## ご回答

2020 年 4 月 8 日  
東京電力ホールディングス株式会社

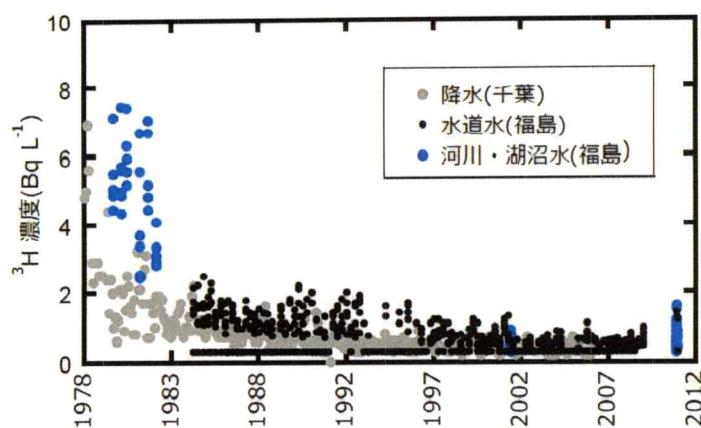
4.タンク水の実測は、何%終了したのか

A. 2019年12月末までに満水となったタンク群118群のうち、113群（約96%）について完了しております。今後も満水となったタンク群に対し実測を行います。
